***Oggetto:* BOVINO (FG): Impianto eolico denominato “Valle Verde” di potenza pari a 31,35 MW da ubicare nel comune di Bovino (FG) e opere di connessione da ubicare anche nei comuni di Castelluccio dei Sauri e Deliceto [ID VIP 4331];**

Procedure riferite alla VIA nell'ambito del provvedimento unico in materia ambientale, ai sensi dell'art. 27 del D. Lgs. 152/2006.

Parere tecnico istruttorio della Direzione generale Archeologia, belle arti e paesaggio (ABAP).

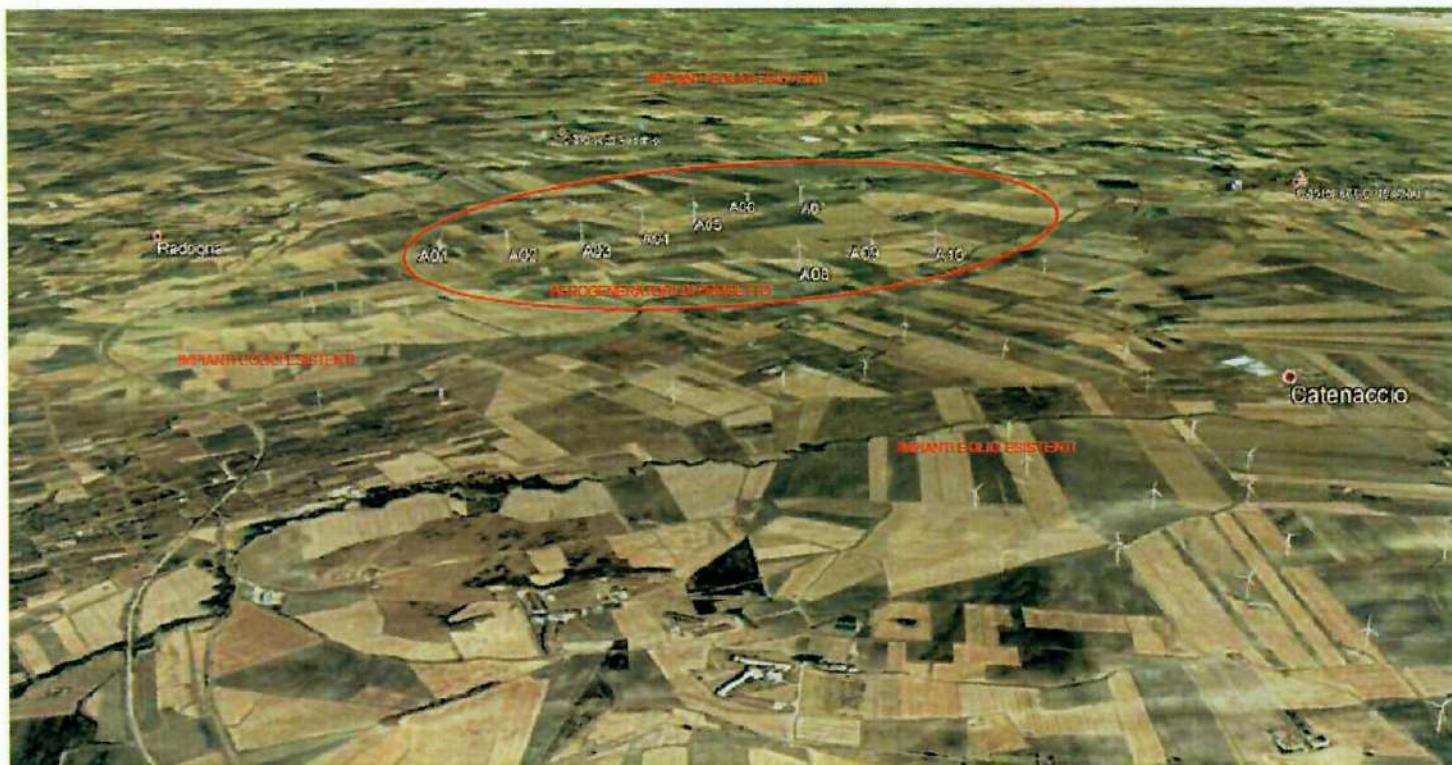
- l'intervento proposto, collocato all'interno del comune di Bovino (FG), tra i Monti Dauni, interessa anche le zone limitrofe di Castelluccio dei Sauri e Deliceto, il cui territorio risulta fortemente interessato dalla presenza di impianti eolici già autorizzati, realizzati o da realizzare; la costruzione di un nuovo impianto, dunque, causerebbe un ulteriore appesantimento degli impatti cumulativi generati. Inoltre, come si evince dalla mappa dell'intervisibilità e dalla vista a volo d'uccello, prodotte dalla stessa società proponente e di seguito riprodotte, la morfologia dell'area circostante l'intervento è caratterizzata da alternanza di ampie distese pianeggianti ad aree con andamento collinare, cosicché nell'AVI prevalgono le aree (nella cartografia indicate in bianco) dalle quali sono visibili le alte pale dell'impianto (segnate in rosso):
